## DOCUMENTO DE DETERMINACIÓN DEL ALCANCE DEL ESTUDIO DE IMPACTO AMBIENTAL DEL PROYECTO BÁSICO DE LA "VARIANTE DE LA CARRETERA CV-50 EN TAVERNES DE LA VALLDIGNA Y CONEXIÓN CON LA N-332"

<b>Expediente:</b>	141/2018-AIA
<b>Título:</b>	Variante de la carretera de la CV-50 en Tavernes de la Valldigna y conexión con la N-332
<b>Órgano sustantivo:</b>	Dirección General de Obras Públicas, Transporte y Movilidad Sostenible
<b>Localización:</b>	Tavernes de la Valldigna

Figura 1\_ Ortofoto de la situació de la proposta de les alternatives per la carretera CV-50 al pas per la Vallidigna.

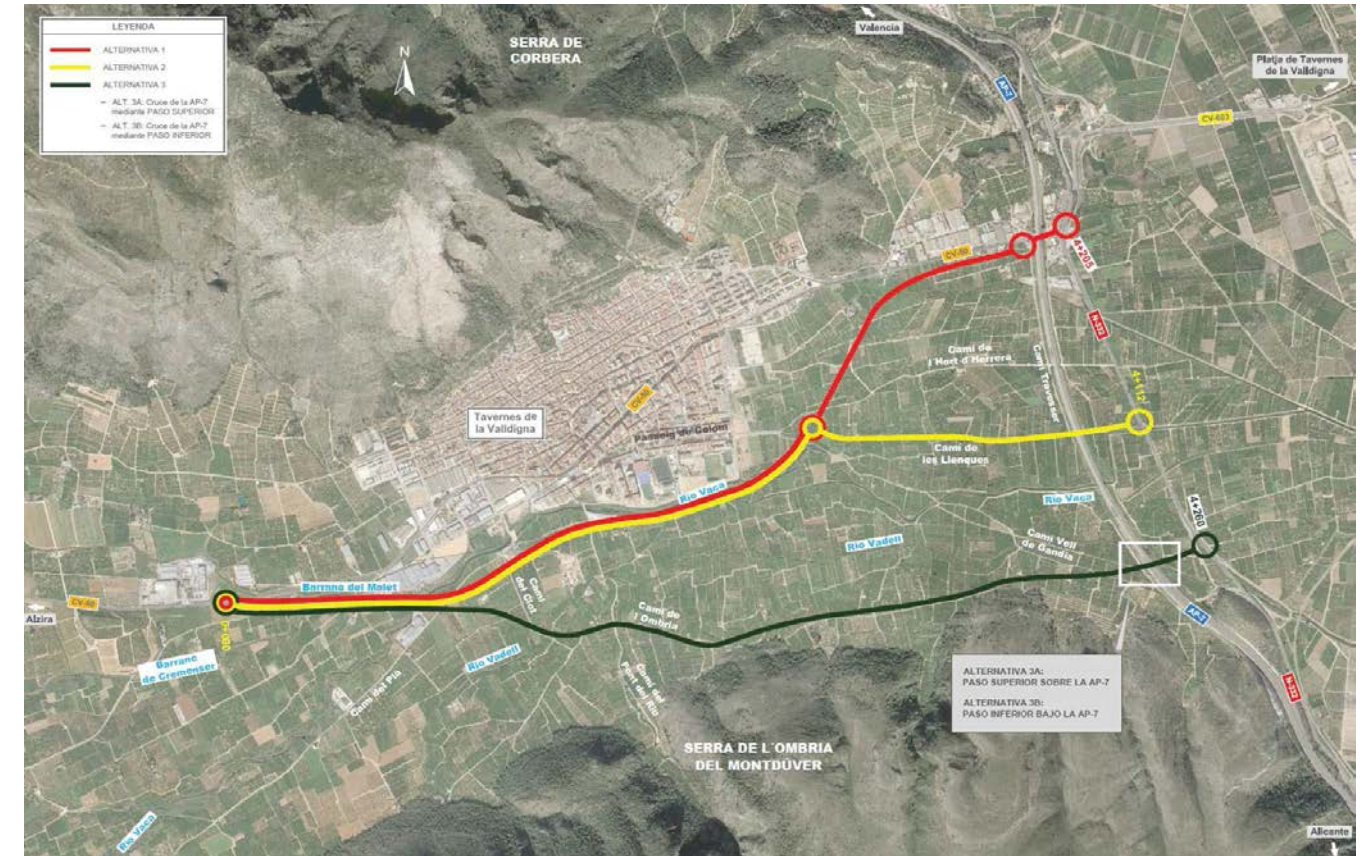
- Vist que en aquest projecte es plantegen diverses solucions denominades Alternativa 0, Alternativa 1, Alternativa 2 i Alternativa 3 (amb dos variants d'enllaç) que intenten donar resposta a la problemàtica plantejada tenint en compte les condicions territorials, hidrogràfiques, ambientals, de paisatge i de connectivitat (Veure Figura 1 en la pàgina següent).

Figura 2\_ Ortofoto amb les afeccions d'inundabilitat de la zona per a 10, 50, 100 i 500 anys de període de retorn segons la cartografia del SNCZI (colors groc clar, groc obscur, taronja clar i taronja obscur, respectivament).

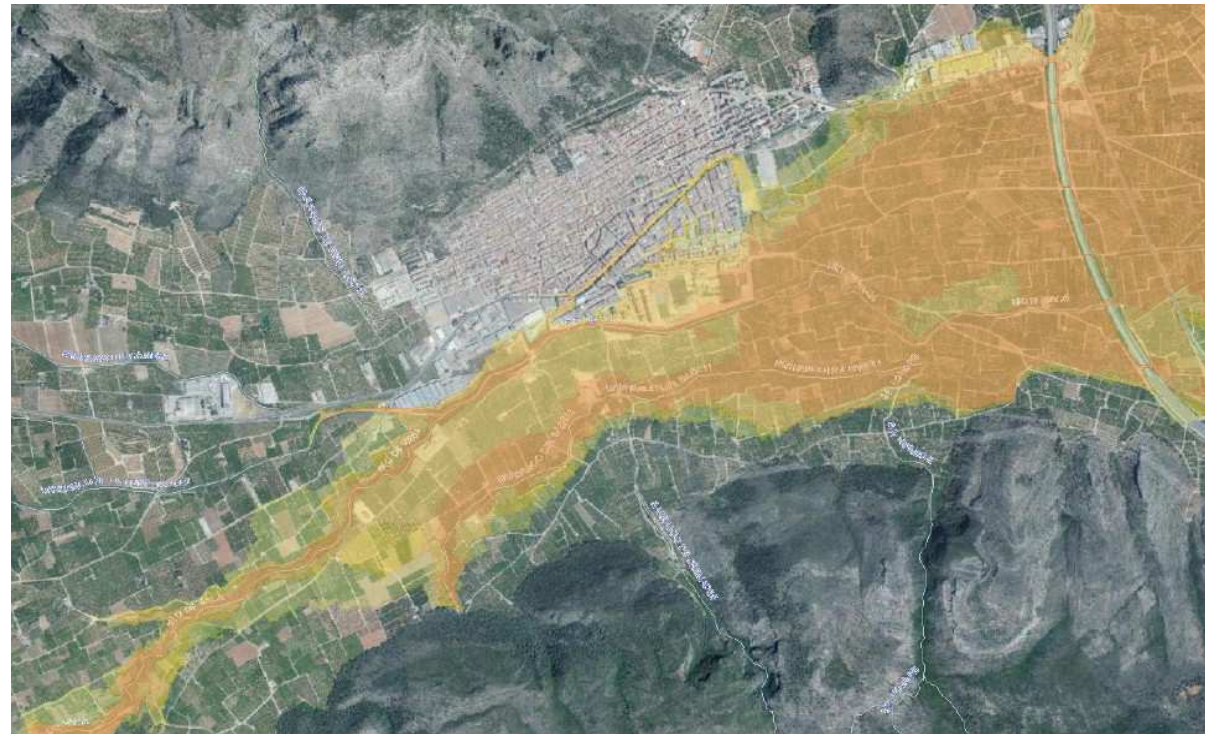
- Vist que atenent als articles 7 i 10 de la Normativa del PATRICOVA devia prevaler, en la majoria dels traçats proposats per la nova la carretera la cartografia del SNCZI per estar elaborada a major escala i ser de més precisió, com seria el cas de les afeccions derivades del riu Vaca i del riu del Badell.

Figura 3\_ Ortofoto amb les afeccions d'inundabilitat de la zona segons la cartografia del PATRICOVA (perillositat de nivell 1, color rosa; perillositat de nivell 3, color blau clar; perillositat de nivell 5, color morat; i perillositat de caràcter geomorfològic, color taronja).

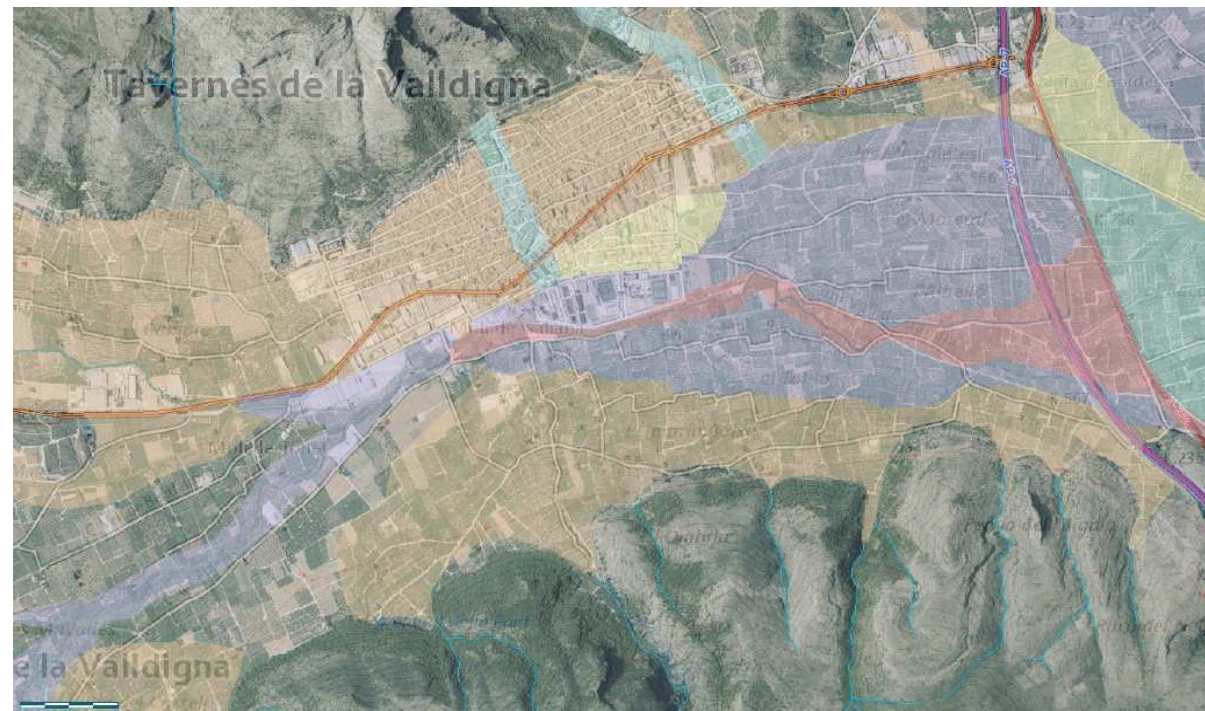
- Vist que el PATRICOVA també determina afeccions d'inundabilitat de diferents nivells de perillositat que afecten la zona per on discorre el traçat de les diferents alternatives per la carretera CV-50 (Veure Figura 3 en la pàgina següent).

Figura 4\_ Plànol amb les afeccions d'inundabilitat expressada en calats per a 500 anys de període de retorn segon el plànol 7.6.3 «Riesgo de inundación» extret de la cartografia del SNCZI.

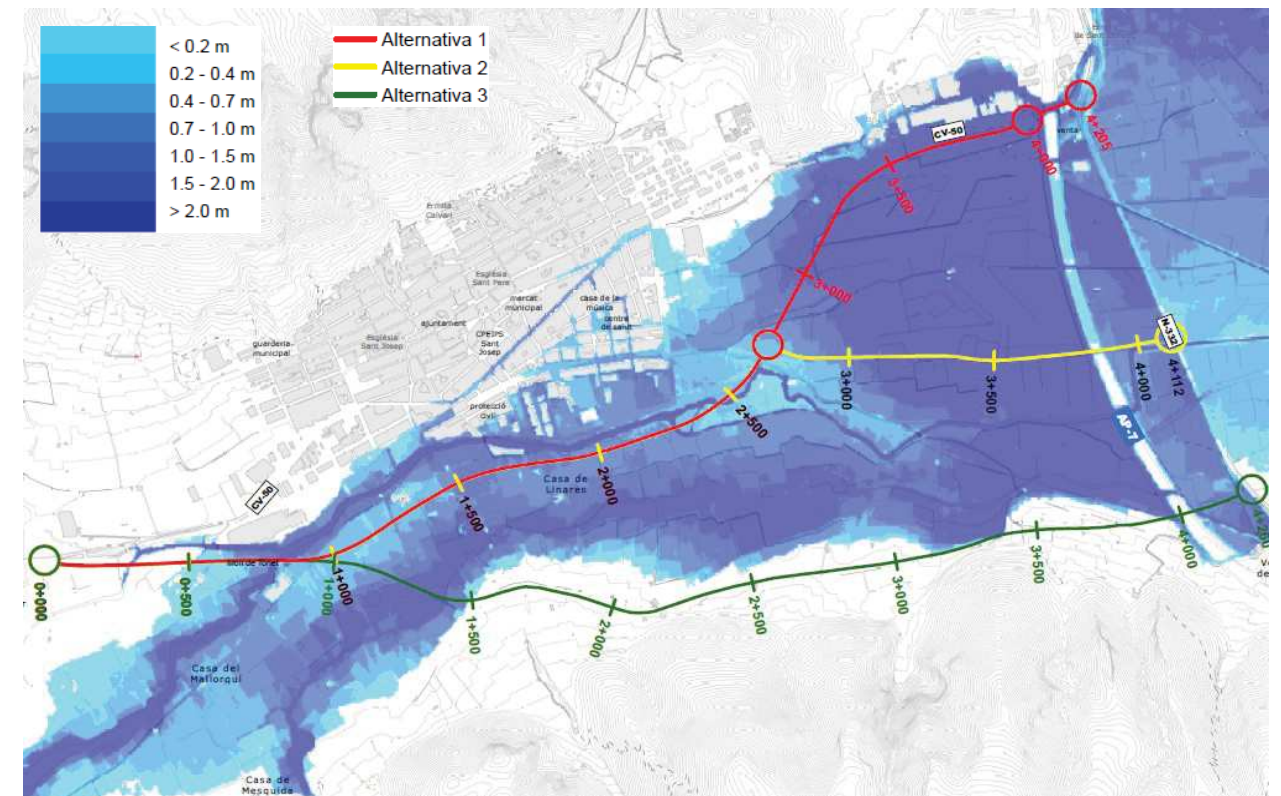
- Vist que la incidència del nivell d'inundació en la zona on es plantegen les alternatives de la CV-50 és més que significatiu (Veure Figura 4).
